COMITATO di VALUTAZIONE DI IMPATTO AMBIENTALE
(art. 19 del D.Lgs 152/06 e ss.mm.ii)

Parere n. 12/2019
Seduta del 23.09.2019

OGGETTO: Ditta: Italiana Società Immobiliare S.r.l.
Intervento: Progetto di trasformazione di un Medio Centro Commerciale in una Grande Struttura di Vendita nella forma del Grande Centro Commerciale in Comune di San Donà di Piave (VE). Procedura di verifica di assoggettabilità alla VIA ai sensi dell'art. 19 del D.lgs 152/06 e ss.mm.ii.

Planimetria posizioni recettori

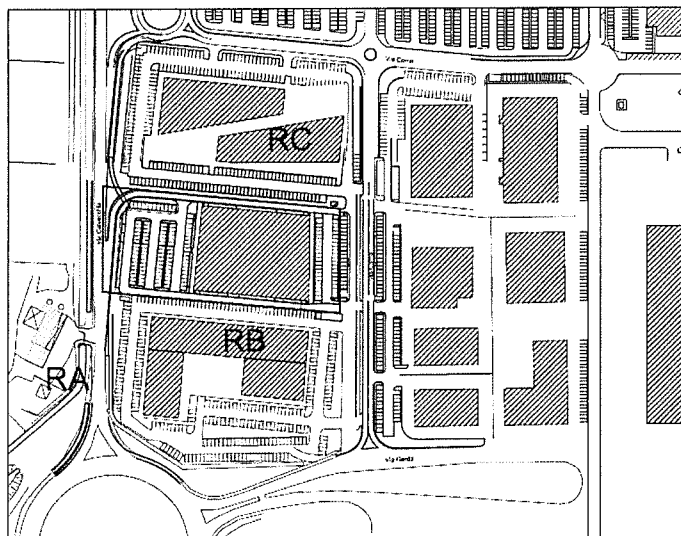
Dalle indagini risulta ampiamente verificato il criterio differenziale nei confronti dei recettori prossimi all'edificio oggetto di intervento, nel periodo di riferimento diurno e notturno (edificio residenziale), e nel periodo diurno (edifici direzionali).

Rappresentazione dell'isolvello sonoro simulato L_{aeq} (dBA) diurno a $Q_{+1,00}$
VALORI DI IMMISSIONE - PROGETTO DIURNO

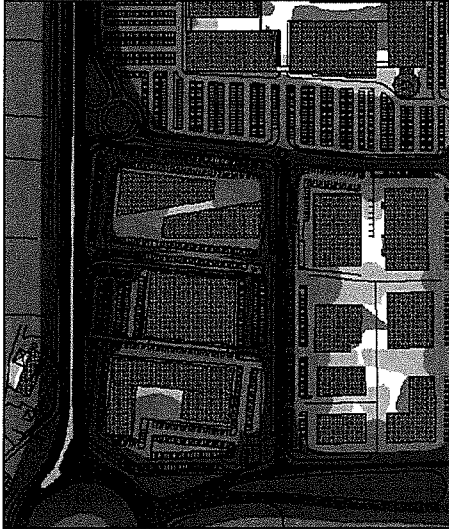
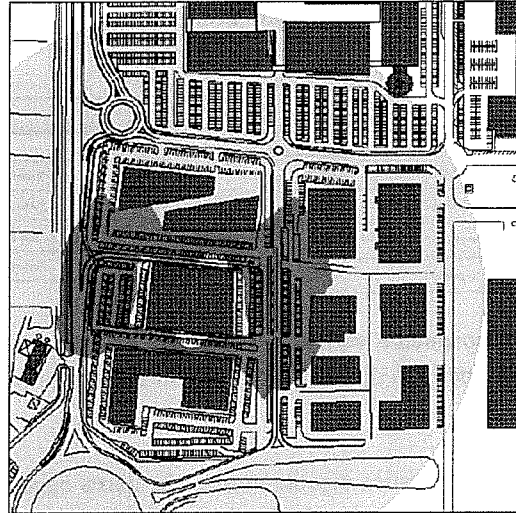
Dai risultati della simulazione, lo studio determina in generale un incremento della rumorosità ambientale, dovuto all'incremento del traffico stradale e alle componenti impiantistiche / attività connesse, contenuto e distribuito in maniera equilibrata nell'area di intervento ed in prossimità della stessa. Quanto sostenuto dallo studio i livelli di clima acustico ad intervento avvenuto rimarranno sostanzialmente invariati rispetto alla situazione attuale, seppur nell'ambito di una lieve redistribuzione e leggero incremento della rumorosità complessiva, soprattutto in corrispondenza della viabilità interna al lotto in oggetto, con incidenza in corrispondenza dei recettori prossimi, a destinazione d'uso direzionale.

L'analisi stabilisce che risultano generalmente rispettati i limiti di immissione imposti dal piano di classificazione acustica comunale all'interno dell'ambito di intervento.

1 - Per quanto attiene alla componente rumore, alla conclusione dei lavori e ad attività a regime della nuova struttura commerciale, dovrà essere effettuata una campagna di misurazioni della rumorosità per la verifica dei dati ottenuti mediante lo studio previsionale di impatto acustico, le cui modalità dovranno essere concordate con ARPAV-VE. La documentazione relativa ai monitoraggi dovrà essere inviata alla Città Metropolitana e ad ARPAV-VE.
